**Avis sur le projet de création de la zone d'aménagement
concertée (ZAC) « Les portes du Dardaillon » à Lunel (Hérault)**

N°Saisine : 2022-11339

Avis émis le 02/03/23

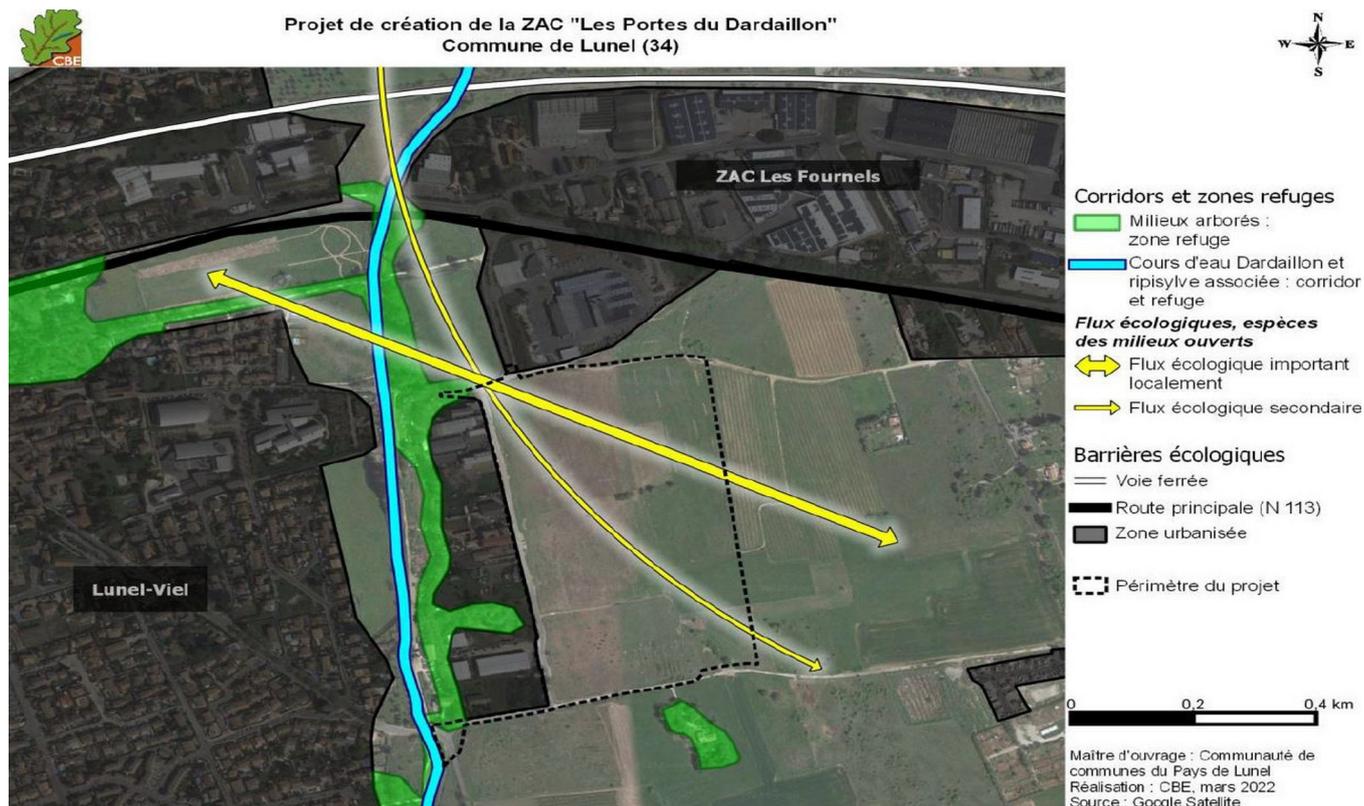
La MRAe constate l'absence de mesures d'évitement notamment une réflexion sur le plan de composition urbaine du projet afin d'éviter les zones écologiques les plus sensibles telles que cartographiées (p.13 du résumé non technique et p.126 de l'EI).

La MRAe recommande de mettre en place une démarche ERC volontariste visant à éviter autant que possible les secteurs écologiques à forts enjeux et limiter ainsi les effets résiduels du projet..
